配置図兼 1階平面図 S=1:500

2階平面図 S=1:500

3階平面図 S=1:500

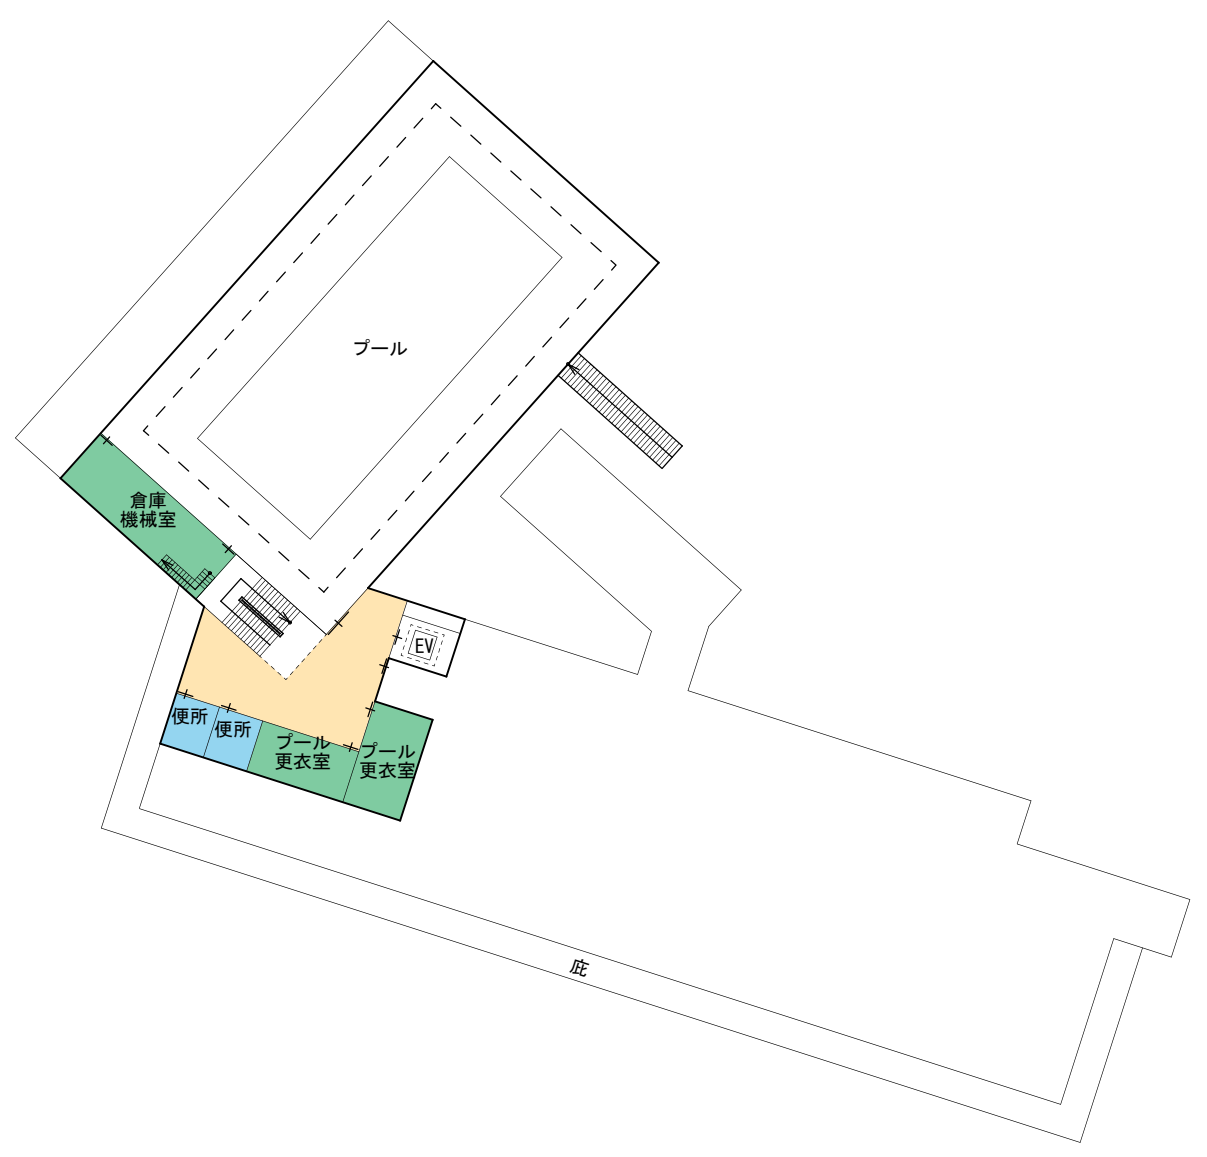
◆外構、校庭の修正
・植栽帯、遊具を配置
・砂場の位置変更

◆正門外構の修正
・たまりのスペースを確保
・職員は正門小扉から入校

◆学童クラブ内の諸室の配置
◆門の位置変更

◆階段の修正
・採光、動線の改善を図るため、
光庭の形状と中央階段の位置を変更
・東階段の向きを変え、採光スペースを確保

◆配置の修正
・学校支援本部室とPTA室とを
一体化配置

◆開放トイレ等の修正
 ・開放トイレが給食室の直上とならないように開放諸室と倉庫の位置を修正配置
 ・郷土資料室の位置変更

◆動線の修正
 ・校舎から観覧デッキに出られる通路を確保

◆特別支援学級の諸室の配置

◆図工室の修正
 ・図工室と準備室、作品保管庫の位置変更

◆体育館の通風改善
 ・体育館棟と教室棟との間に通風口を設置
